島根原子力発電所 原子力事業者防災業務計画の修正について

2023年9月 中国電力株式会社 原子力災害対策特別措置法第7条(原子力事業者防災業務計画)に基づき、「島根原子力発電所原子力事業者防災業務計画」の修正要否を検討した結果、以下のとおり修正を実施します。

表1 原子力事業者防災業務計画 主な修正内容

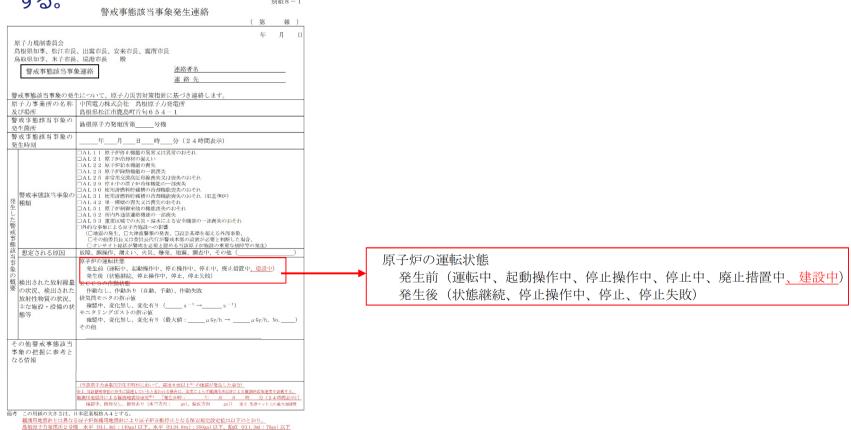
④ 通報様式への島根3号機の状態「建設中」の追加

別紙8-1:警戒事態該当事象発生連絡

別紙9-1:特定事象発生通報(原子炉施設)

通報連絡様式の「検出された放射線量の状況、検出された放射性物質の状況、主な施設・設備の状態等」の欄の原子炉の運転状態「発生前」に島根原子力発電所3号機の状態である「建設中」を追記する。
